עמוד 1 מתוך 2
המסמך מכיל 2 עמודים ויש להתייחס אליו במלואו
מתקני כושר קרני שומרון- סקר נגישות

סקר נגישות:

מתקני כושר קרני

שומרון

מתקני כושר בכניסה לקרני שומרון

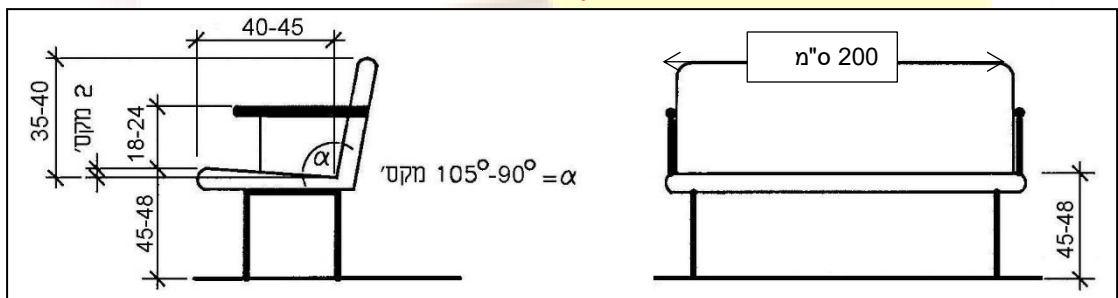
- לא קיים ספסל נגיש.

- יש להתקין ספסל נגיש. ספסל נגיש יהיה בגובה 45-48 ס"מ והחלק הקדמי יהיה גבוה מקסימום 2 ס"מ מהחלק האחורי.
- הספסל הנגיש יהיה לפי המידות סקיצה:
